Gebäude 3101
1.BA Umbaumaßnahme Haist
Grundriss
KELLERGESCHOSS

Maßstab 1:50 Blatt-Gr. 1400 x 1200 mm
Proj.-Nr. 2022.05
Blatt-Nr. 05.1.1.3
Datum 18.01.2024
Index B
zuletzt geändert am 23.03.2024

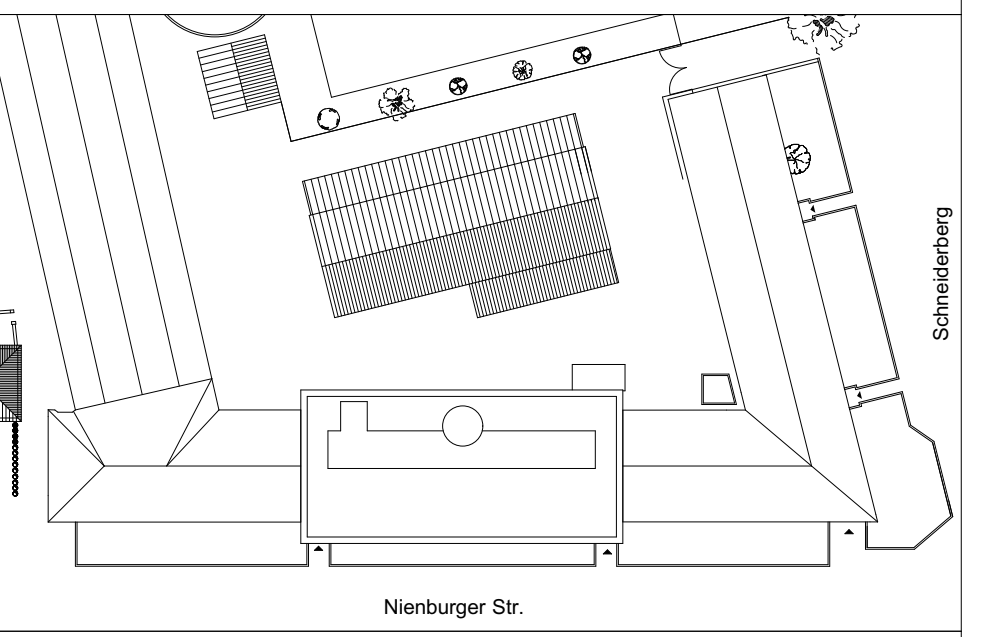
INDEX	DATUM	ÄNDERUNGEN	GEZ.
A	19.04.2024	Rutschhemmung in den Raumbereichen ergänzt	MA
B	07.05.2024	Tür T05: Höhe von 2.135 auf 2.011 m geändert	MA
